con la presente si inviano le Osservazioni contro il Progetto di un impianto eolico codice procedura ID_VIP/ID_MATTIM: 1269 denominato

"Pitigliano" ubicato nei comuni di Pitigliano (GR) e Sorano (GR) costituito da 20 (venti) aerogeneratori di potenza nominale 7,0 MW per un totale

Modulo per la presentazione delle osservazioni per i piani/programmi/progetti sottoposti a procedimenti di valutazione ambientale di competenza statale

OSSERVAZIONI

Immagine 1. Vincoli ex art. 136 del CBC dal PIT della Regione Toscana e zona approssimativa dove è progettato l'impianto industriale.

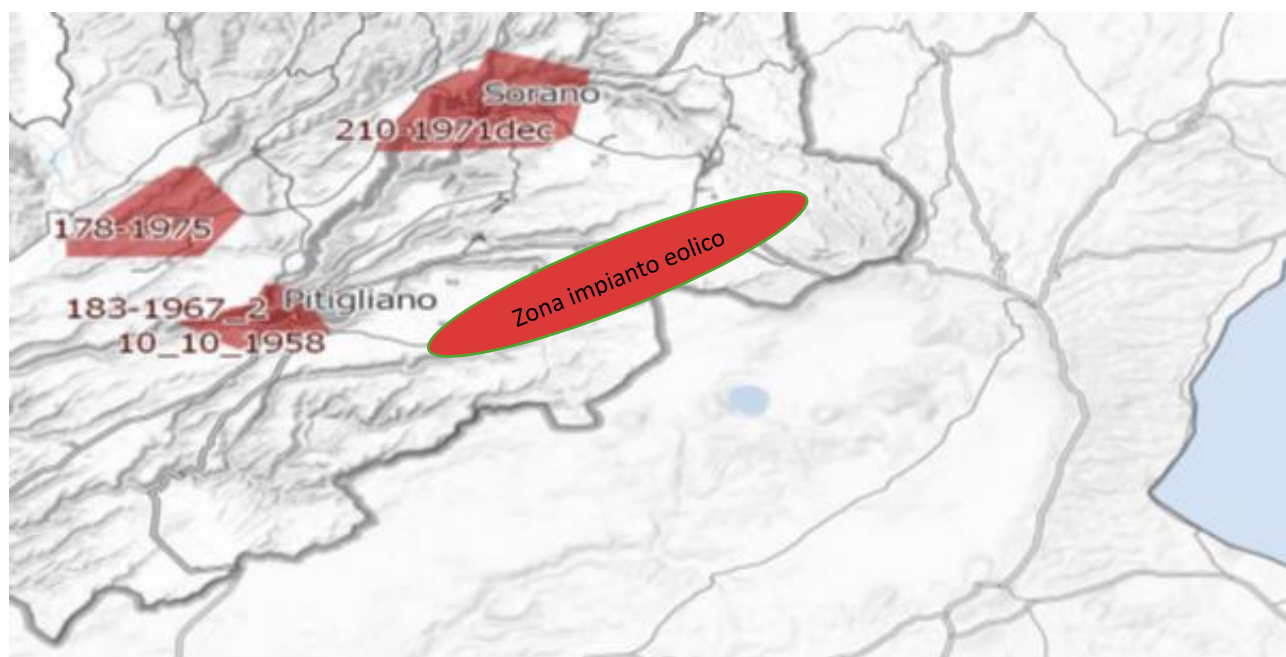
Inoltre, come sostiene la Proponente parte dell'impianto si verrebbe a trovare a 3,5 km dal centro abitato di Sorano. Infatti, tre degli aerogeneratori WTG 08, 09, 10 sono addirittura all'interno delle fasce di rispetto dei 3 km del suo vincolo paesaggistico di notevole interesse pubblico ex art 136 del CBC. Si evidenzia che così si crea

un'ulteriore incompatibilità con la tutela del Paesaggio.

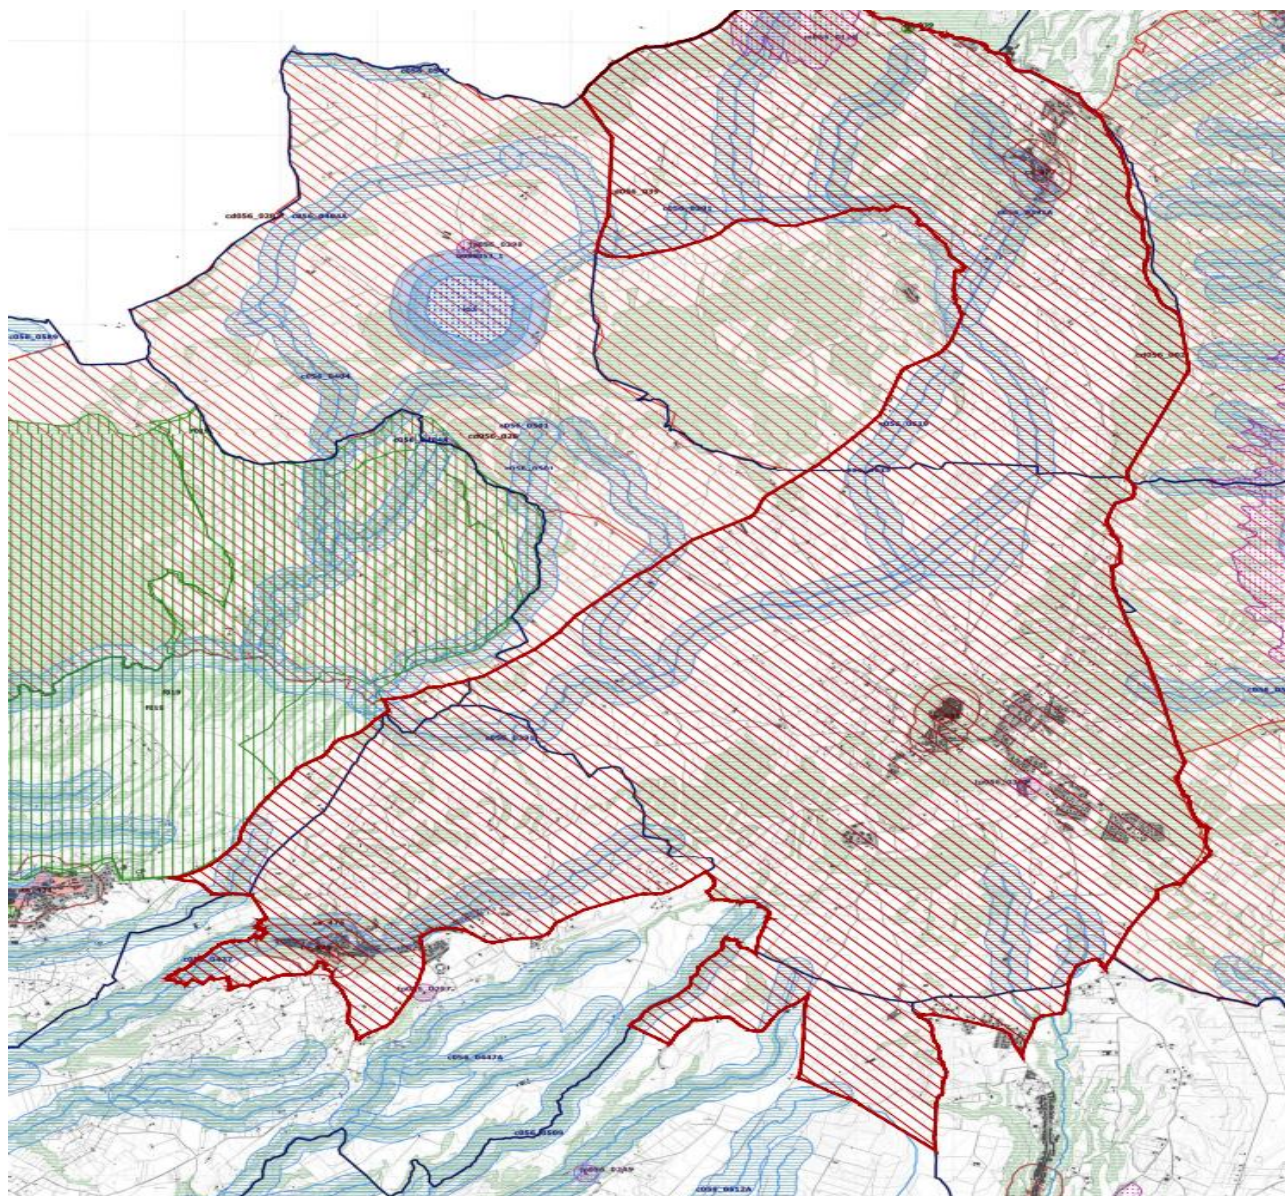
Come è illustrato nell'immagine si ribadisce che l'impianto industriale "Pitigliano" ricade completamente all'interno delle fasce di rispetto dei due vincoli di notevole

interesse pubblico e lambisce quelle di un terzo vincolo e quindi come affermato dal Consiglio di Stato nelle sentenze citate, l'impianto è insediato in area non idonea ai sensi dell'art. 20 comma 8 lettera c quater del D.Lgs. n. 199/2021 e ss.mm.ii al contrario di quanto sostiene la proponente.

Immagine 3. Cumulo di una parte di impianti eolici, fotovoltaici e geotermici industriali in progettazione ed esistenti intorno all’eolico industriale “Pitigliano”.

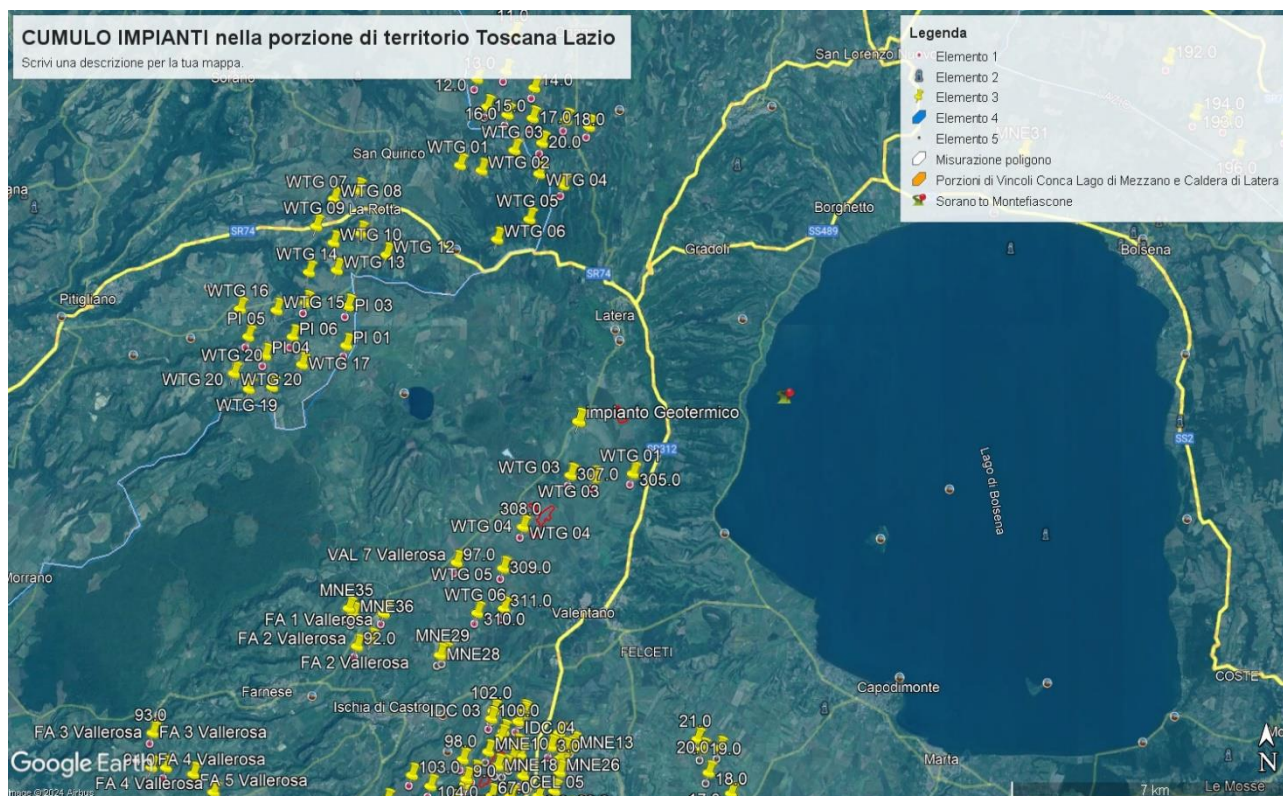
Tornando alle Linee guida nazionali, l’allegato IV dedica il paragrafo 3 agli impatti visivi e quelli sui Beni Culturali, Paesaggistici, Naturalistici e Culturali, dove viene detto che la valutazione dell’impatto visivo dovrà essere effettuata tenendo conto “**degli elementi caratterizzanti e qualificanti il paesaggio, effettuata alle diverse scale di studio (vasta, intermedia e di dettaglio...**”. Le analisi debbono non solo definire l’area di visibilità dell’impianto eolico industriale, **ma anche il modo in cui l’impianto viene percepito all’interno del bacino visivo**. Le analisi visive debbono inoltre tener in opportuna considerazione **gli effetti cumulativi derivanti dalla compresenza di più impianti**”. Nella Relazione Paesaggistica e nello Studio di Impatto Ambientale prodotte dalla proponente come già evidenziato è stato ignorato il vincolo paesaggistico di notevole interesse pubblico ex articolo 136 del Codice dei

Beni Culturali “*Ambito paesaggistico, geologico e geomorfologico dell’orlo della caldera di Latera ...*” Non vengono nemmeno citati gli impianti eolici in progetto al MASE, il “Rempillo” (6 aerogeneratori) e un altro in verifica amministrativa di 14 aerogeneratori e 72, 6 MW. Ad oggi nei territori di Pitigliano, Sorano e in quello limitrofo potenzialmente potrebbero essere insediati 40 aerogeneratori alti 200 metri e larghi 170. Ma la proponente non cita neanche altri impianti che creerebbero il cumulo e quindi maggiore impatto. Infatti, sul territorio della “Città del Tufo” (Sorano e Pitigliano) impatterebbero anche l’impianto eolico “Montarzo” di Onano con 13 aerogeneratori con le dimensioni ricordate, l’altro eolico industriale nel territorio di Valentano con sette aerogeneratori (stesse dimensioni), gli impianti di Farnese con un minieolico di 3 Torri alte 60 metri già installate in località Poggio del Crognolo e l’impianto eolico industriale “Vallerosa” (7 aerogeneratori alti 200 metri e larghi 158 metri) in procedura VIA presso la Regione Lazio. Inoltre, altri impianti del minieolico già presenti a Valentano, Cellere e Piansano e due progetti eolici industriali con le stesse dimensioni (200 m x 170 m) nel Comune di Ischia di Castro. La valutazione del cumulo non prende neanche in considerazione gli impianti industriali di fotovoltaico e agrivoltaico in progetto a Farnese, Valentano, Ischia di Castro, Cellere. L’impianto geotermico in procedura Via al MASE, progettato nella Caldera di Latera. Quindi è stata effettuata una valutazione del potenziale impatto cumulativo non veritiera a dispetto di quanto affermato dalla proponente che sostiene di aver preso in considerazione uno spazio di 10 km intorno al suo impianto per gli impatti che si creerebbero.

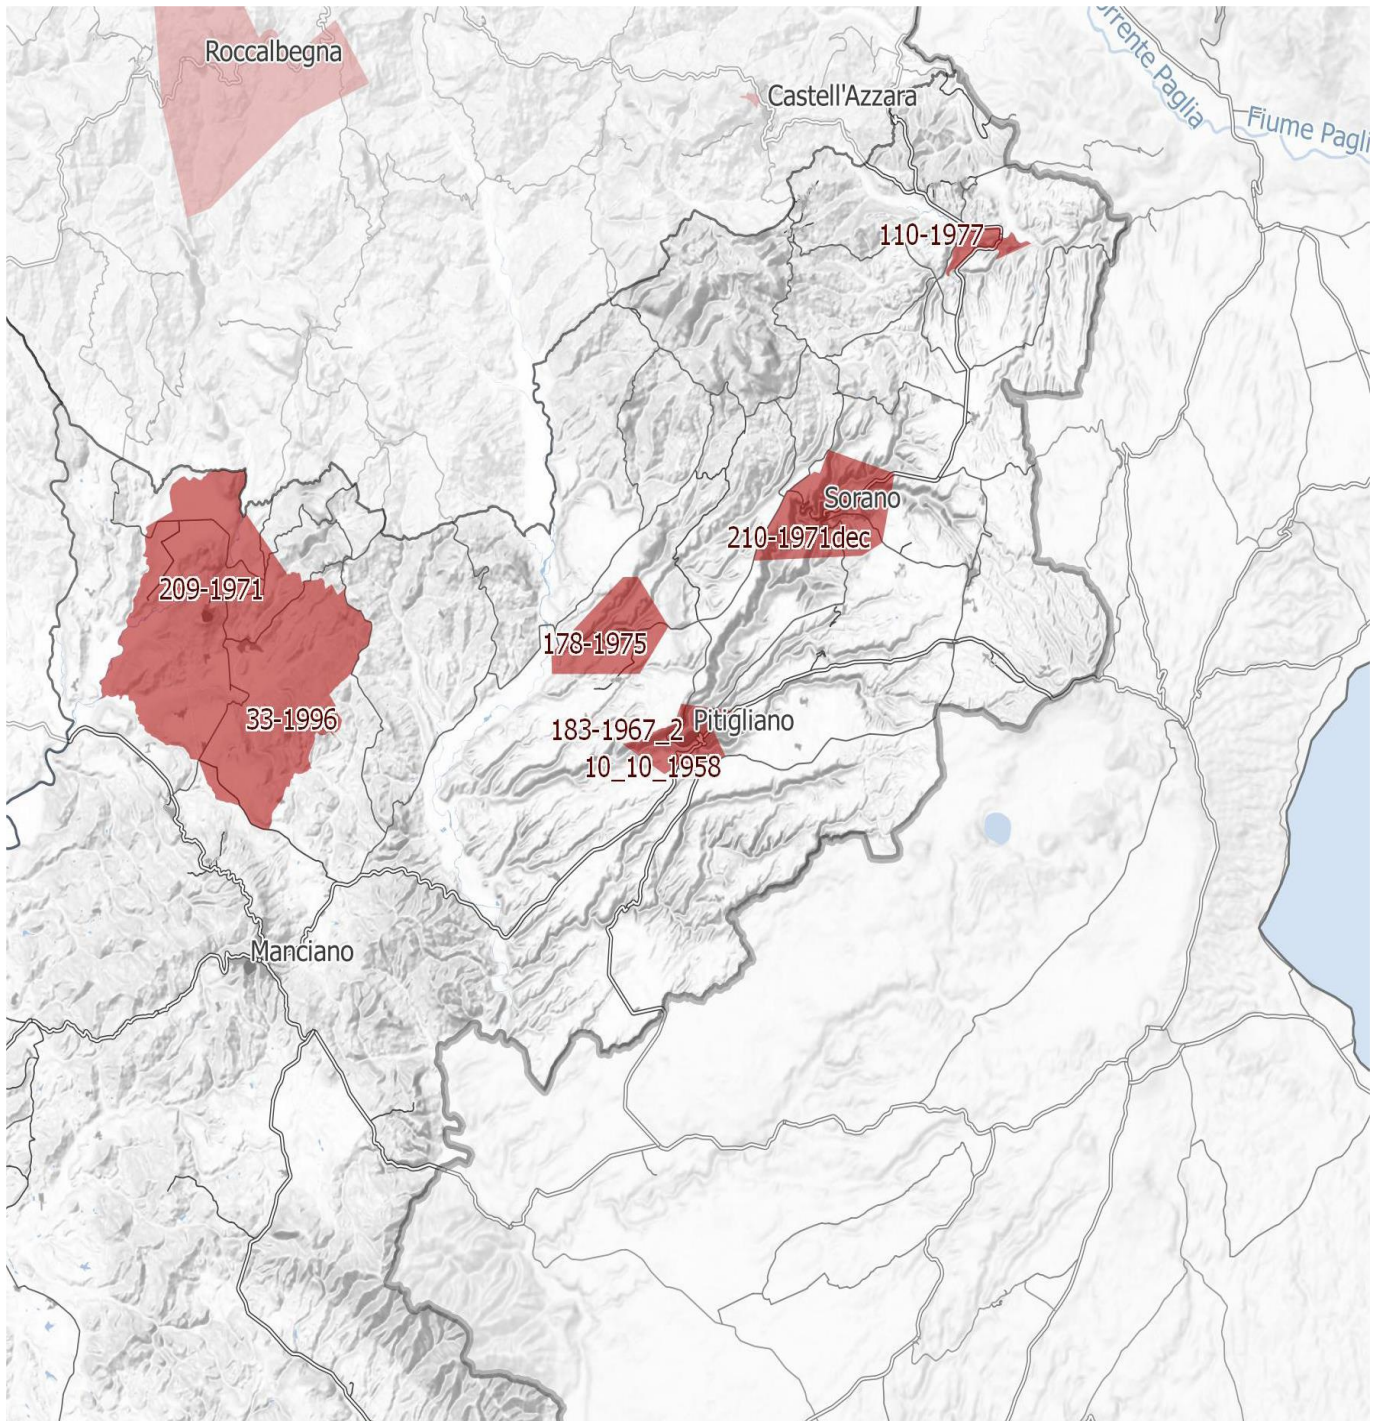
IMMAGINE n. 4 Si evidenzia che i tre aerogeneratori WTG 07, WTG 08 e WTG 09 impattano con il vincolo paesaggistico di notevole interesse pubblico del Centro Storico di Sorano. Il WTG 07 si troverebbe a 2828 m, WTG 08 2504 e WTG 09 2990. Il cavidotto dell'impianto invece impatta in buona parte del Vincolo paesaggistico ex art. 136 del CBC del Centro Storico di Pitigliano.

IMMAGINE n. 7 Mappa della intervisibilità degli impianti eolici elaborata dall'Associazione nazionale Amici della Terra. La mappa non è aggiornata comunque rende molo bene dell'enorme impatto visivo creato dal cumulo degli impianti.

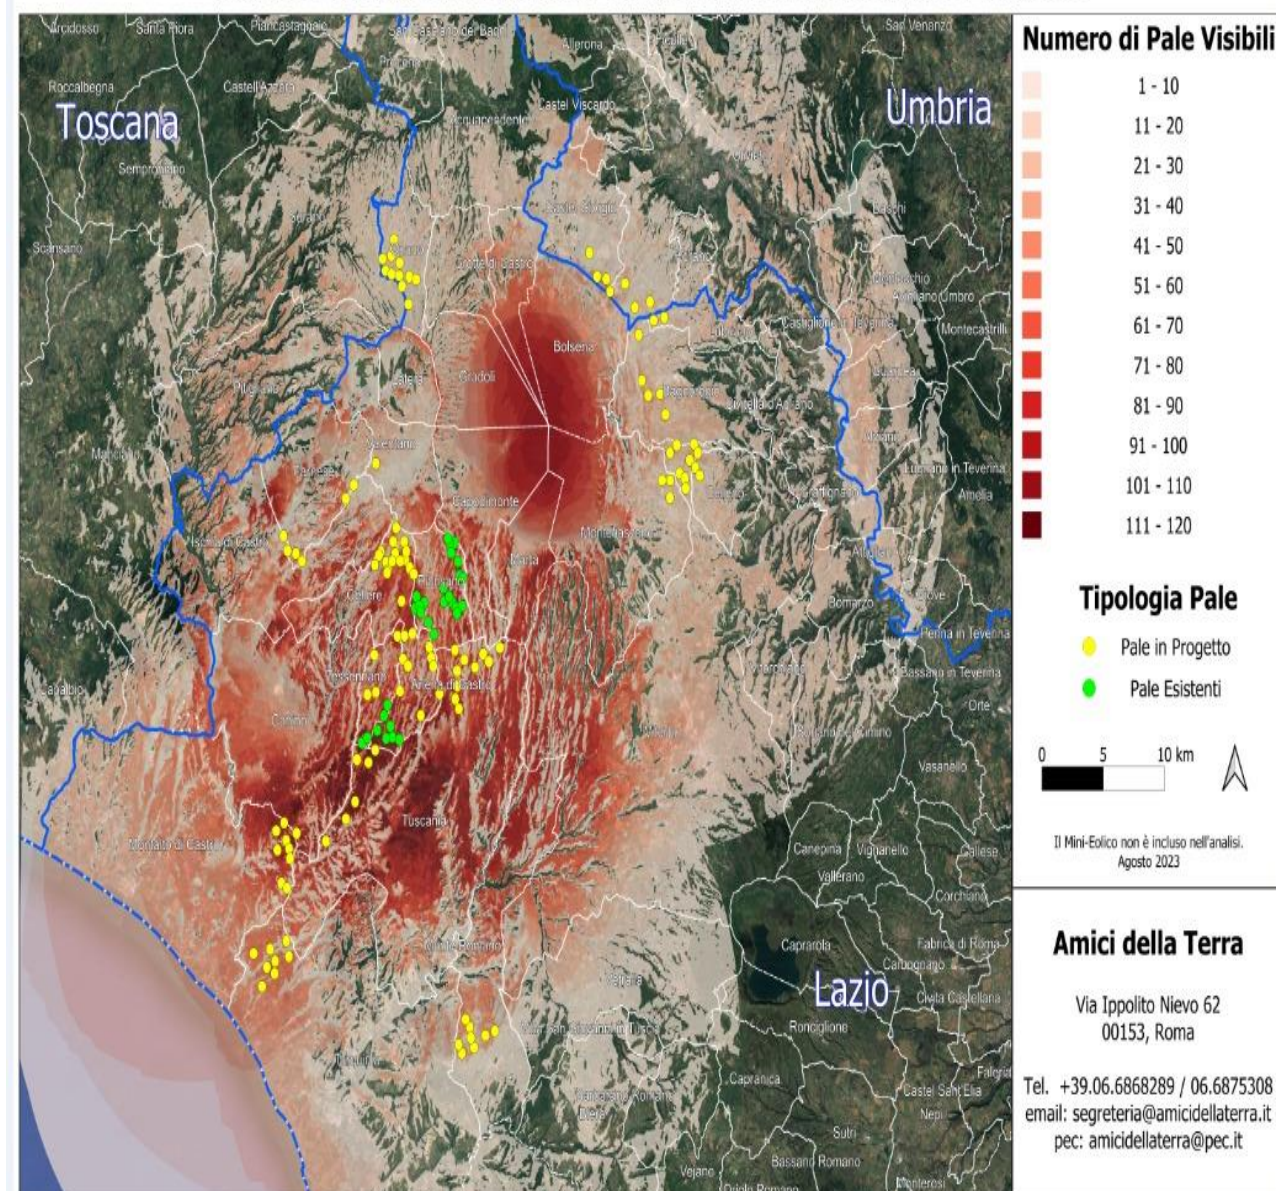
Se agli impianti eolici rappresentati qui sopra che non comprendono sia l'impianto eolico Pitigliano e le altre 14 pale del progetto eolico in verifica amministrativa sempre nel territorio di Pitigliano si aggiungono i migliaia di ettari (7000 fin'ora) di territorio occupato dagli impianti fotovoltaici e agrivoltaici e dalle altre tipologie appare chiaro il numero spropositato degli impianti FER nella bassa toscana e nella Tuscia.
